Progetto: Progetto eolico denominato "Monte Cerchio" della potenza complessiva di 43,4 MW e relative opere connesse, sito nei Comuni di CAIRO MONTENOTTE e CENGIO in provincia di Savona e SALICETO in provincia di Cuneo

Codice Procedura: 10686

Oggetto: progetto eolico denominato “Monte Cerchio” avente potenza complessiva di 43,4 MW e relative opere connesse, sito nei Comuni di Cairo Montenotte (SV), Cengio (SV) e Saliceto (CN) - Proponente: WINDTEK S.R.L. - Codice procedura: 10686 - Stato procedura: istruttoria tecnica CTPNRR-PNIEC
Risposta alle Controdeduzioni WINDTEK S.R.L. del 16 luglio 2024 – da parte dell’ Ing. Marco Bolla

Figura 1: Posizione Recettori 28 e 29 nel comune di Cengio.

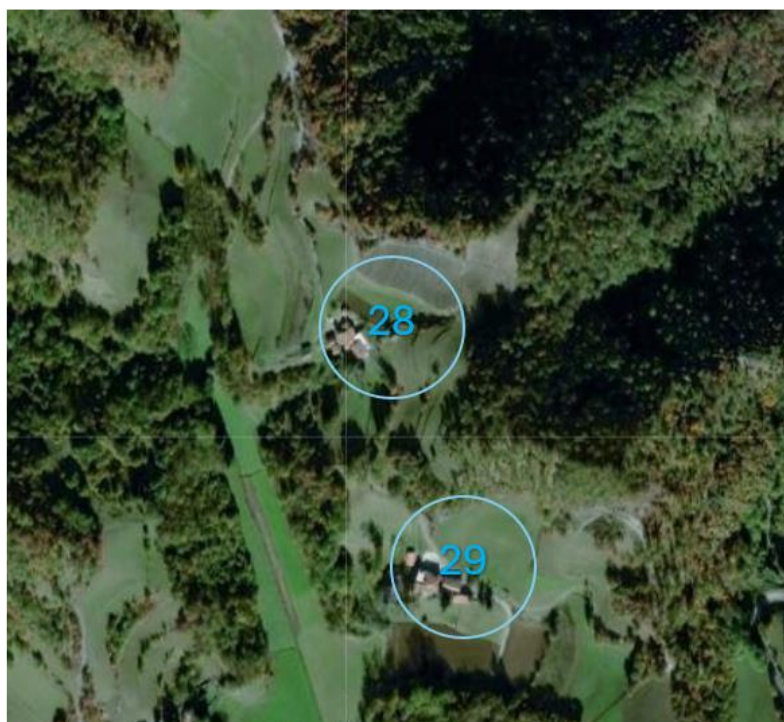
L'ombreggiamento avrà un effetto importante specificatamente sui recettori 28 e 30 siti nel comune di Cengio in Via Marchetta 9 e Via Marchetta 1.

Dall'analisi di seguito riportata, si evince che l'ombra di questo generatore andrà ad agire sui recettori 28 e 29 specialmente nei mesi che vanno aprile a novembre e specialmente nelle ore serali, quando la lunghezza dell'ombra dell'aerogeneratore è più lunga e raggiunge facilmente i recettori limitrofi.

Alla luce di quanto riportato nella precedente analisi, si richiede che l'aerogeneratore AG7 **non** venga installato e pertanto venga rimosso dal progetto.

Figura 6: In magenta, azione ombreggiante generata da AG7 nel mese di aprile che coinvolge il recettore 28 tra le ore 18:00 e 20:00.

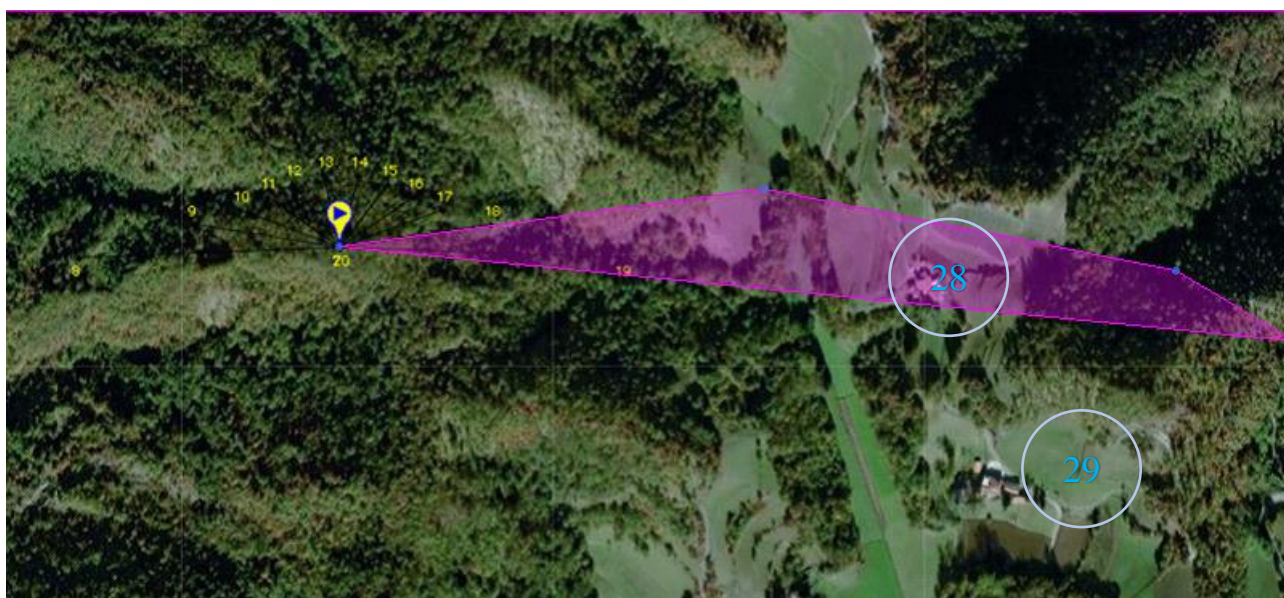
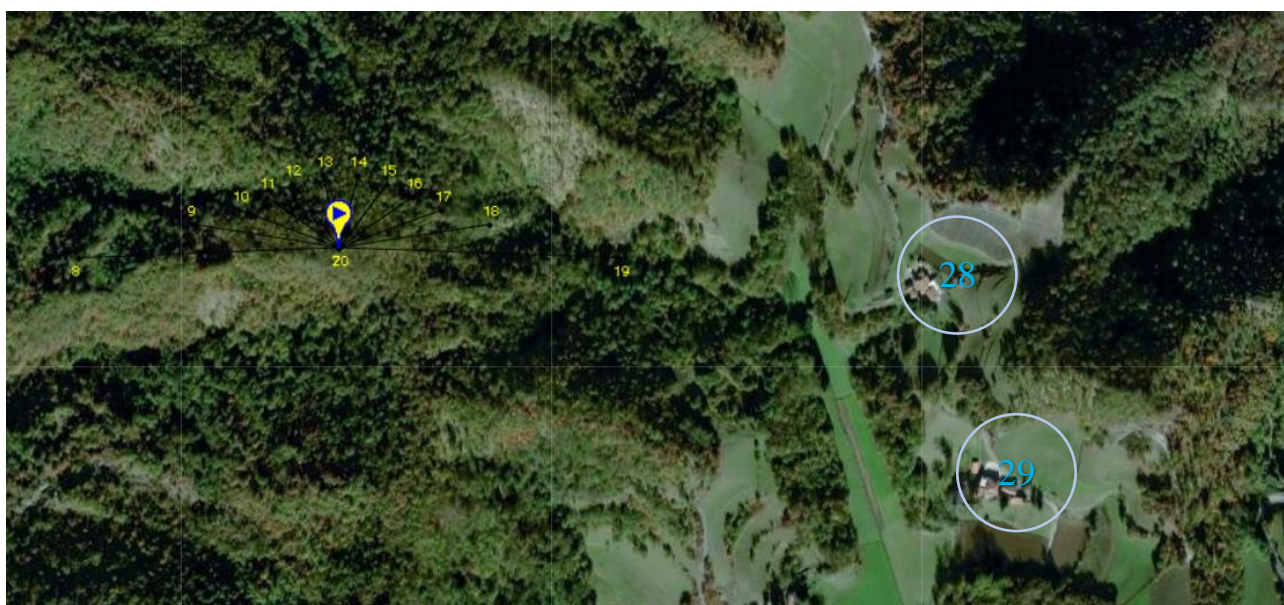
Come si evince alla seguente trattazione, l'ombra dell'AG7 tra le ore 18:00 e le ore 20:00 raggiunge il **recettore 28** interessando l'abitazione ed i terreni limitrofi.

Figura 8: In magenta, azione ombreggiante generata da AG7 nel mese di giugno che coinvolge il recettore 29 tra le ore 18:00 e le 20:00.

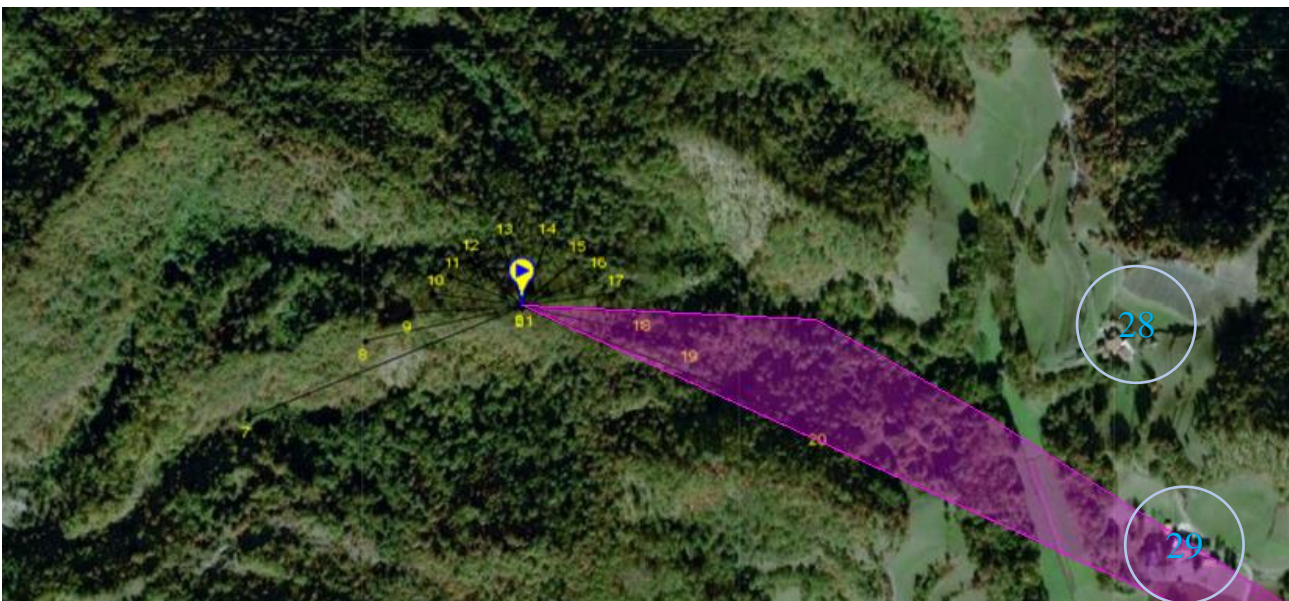
Come si evince alla seguente trattazione, l'ombra dell'AG7 tra le ore 18:00 e le ore 20:00 raggiunge il **recettore 29**, interessando l'abitazione e terreni limitrofi.

Figura 9: In magenta, azione ombreggiante generata da AG7 nel mese di luglio che coinvolge il recettore 29 tra le ore 19:00 e le 21:00.

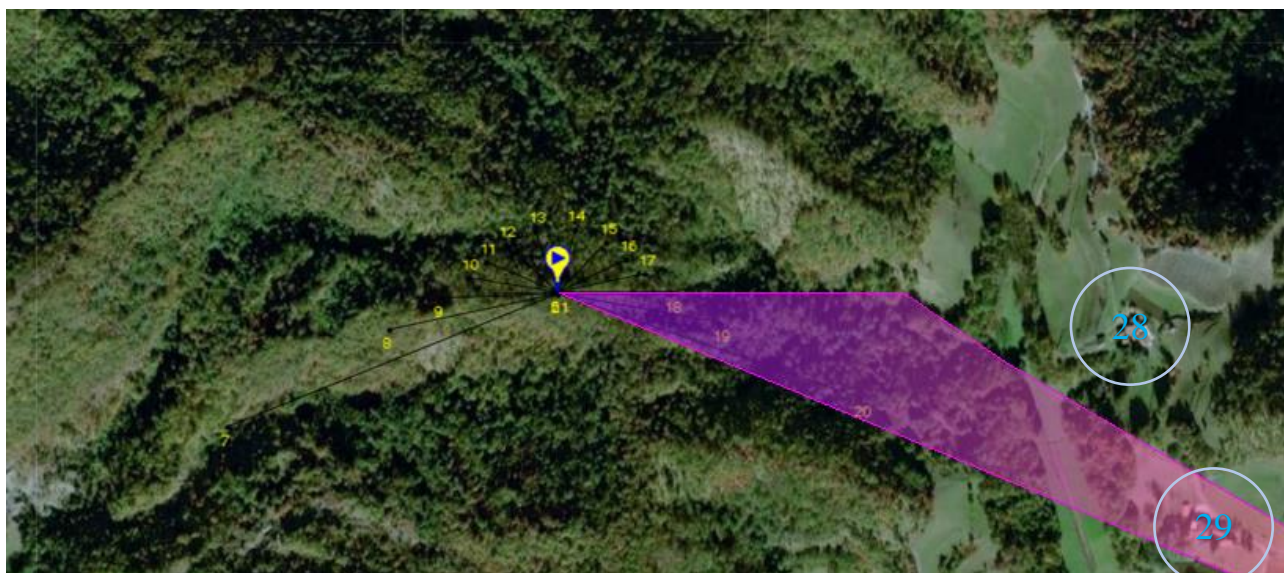
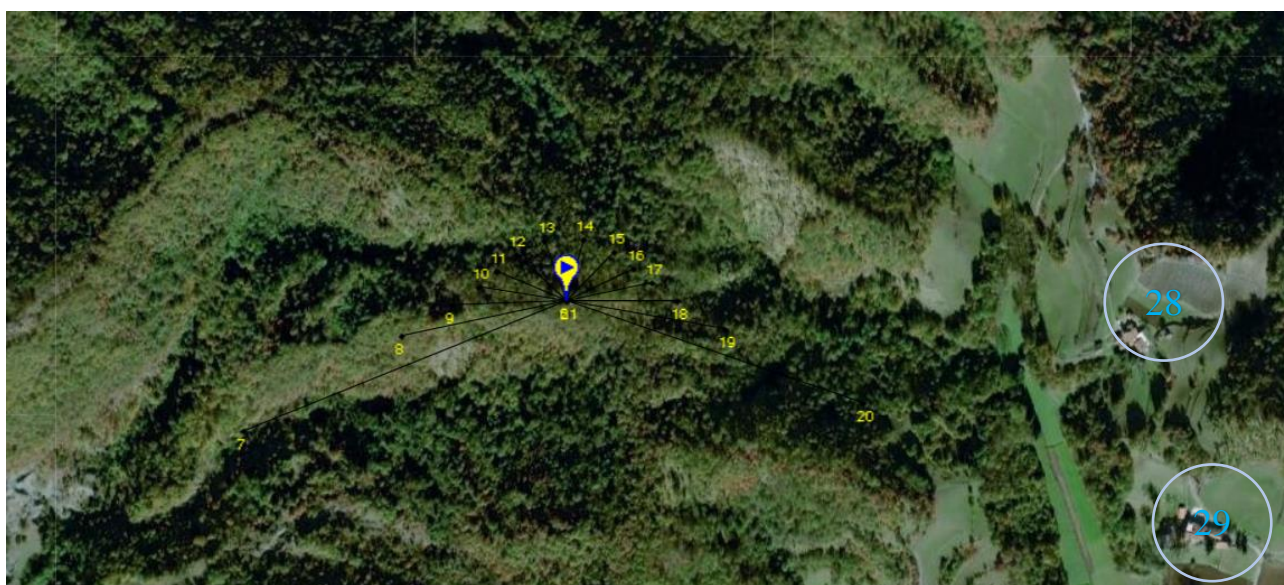
Come si evince alla seguente trattazione, l'ombra dell'AG7 tra le ore 19:00 e le ore 21:00 raggiunge il **recettore 29**, interessando l'abitazione e terreni limitrofi.

Figura 10: In magenta, azione ombreggiante generata da AG7 nel mese di agosto che coinvolge il recettore 28 e 29 tra le ore 19:00 e le 21:00.

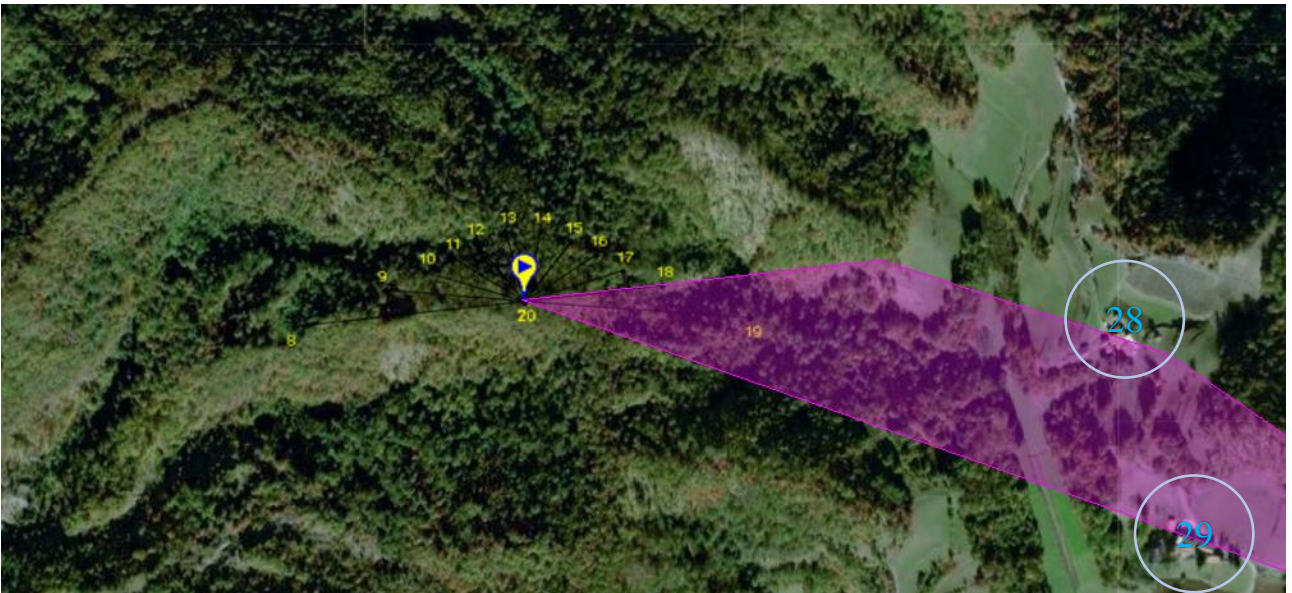
Come si evince alla seguente trattazione, l'ombra dell'AG7 tra le ore 19:00 e le ore 21:00 raggiunge il **recettore 28** e il **recettore 29**, interessando l'abitazione e terreni limitrofi.

Figura 11: In magenta, azione ombreggiante generata da AG7 nel mese di settembre che coinvolge il recettore 28 tra le ore 18:00 e le 19:00.

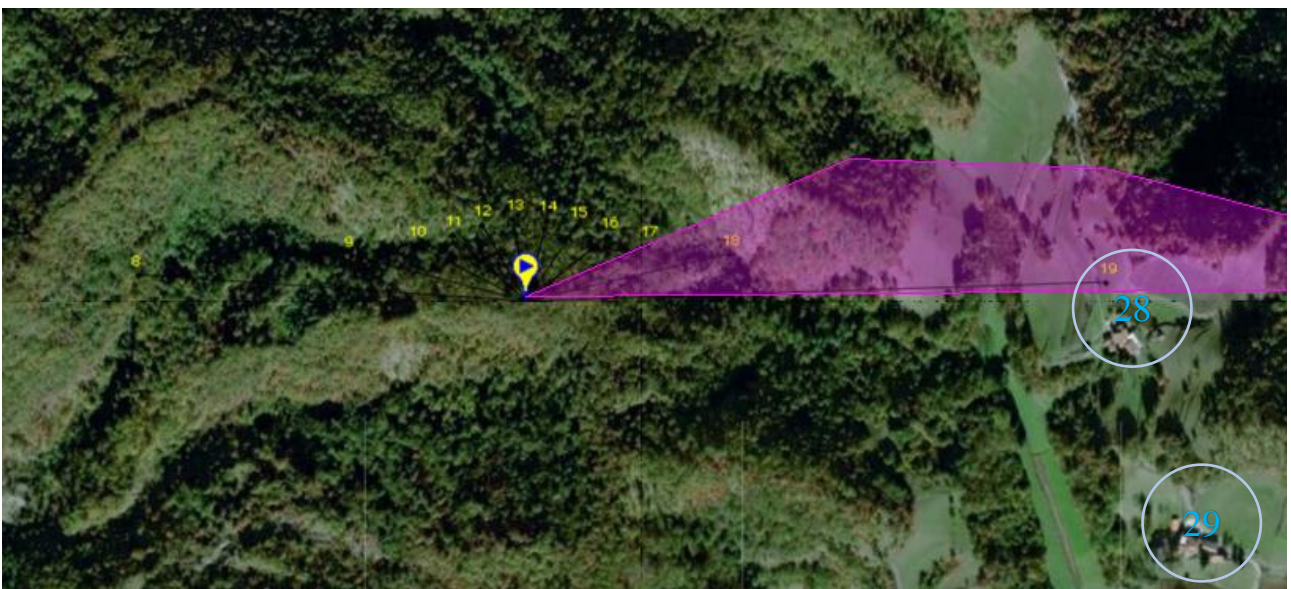
Come si evince alla seguente trattazione, l'ombra dell'AG7 tra le ore 18:00 e le ore 19:00 raggiunge il **recettore 28** interessando l'abitazione ed i terreni limitrofi.

Diagrammi di Gantt che evidenziano graficamente le anomalie riscontrate nella sovrapposizione temporale delle misure con stesso strumento e stesso operatore:

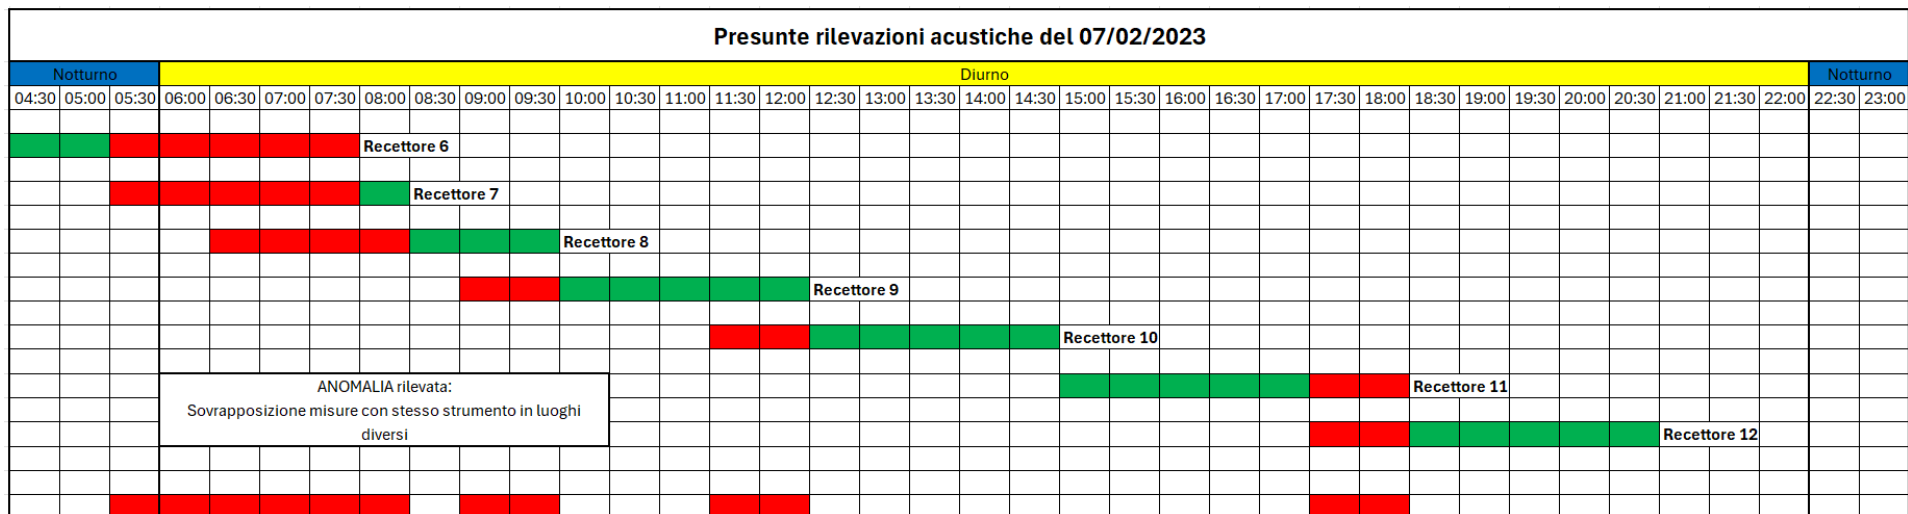
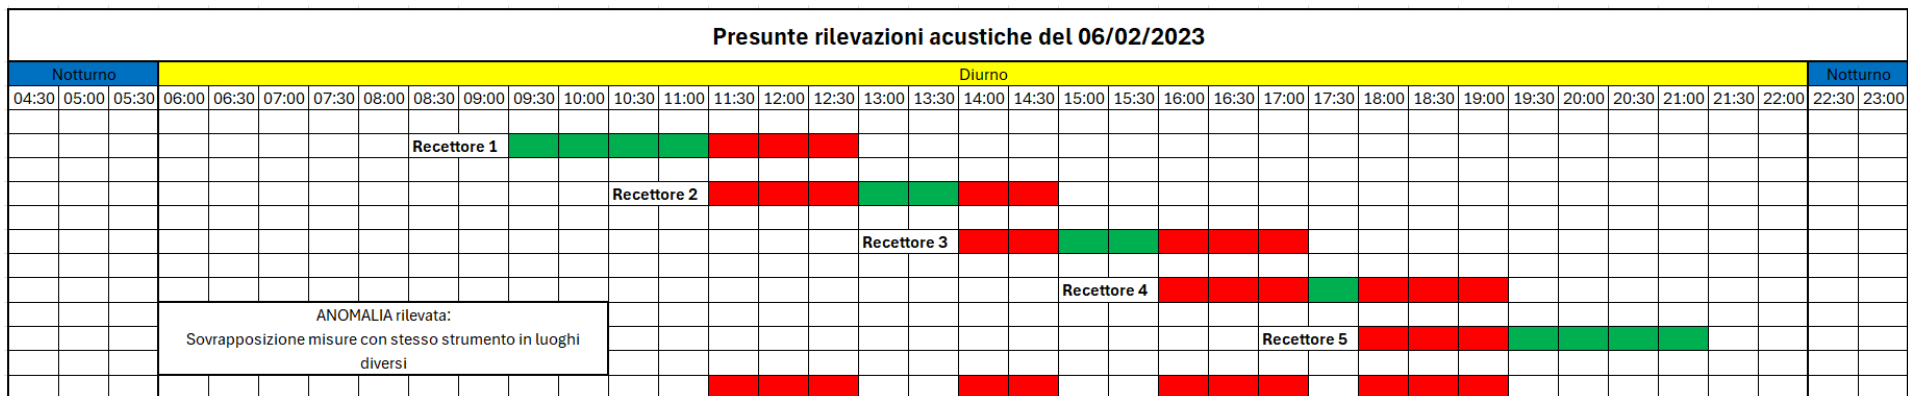
- 11- Si rilevano **molteplici incongruenze tra i tempi di rilevamento dichiarato nelle schede di rilevazione** inquinamento acustico tipo 4 e gli orari indicati (si veda la tabella seguente per maggiori dettagli ed i grafici di Gantt allegati). **Questo supporta l'ipotesi di frodolenza delle rilevazioni.**

- 12- Gli **orari indicati non sono congrui con i tempi necessari allo spostamento e riallestimento della postazione** di rilevazione tra le varie stazioni di rilevamento. Questo è ancor più palese nei casi in cui i rilevamenti sono effettuati in zone remote e boschive.
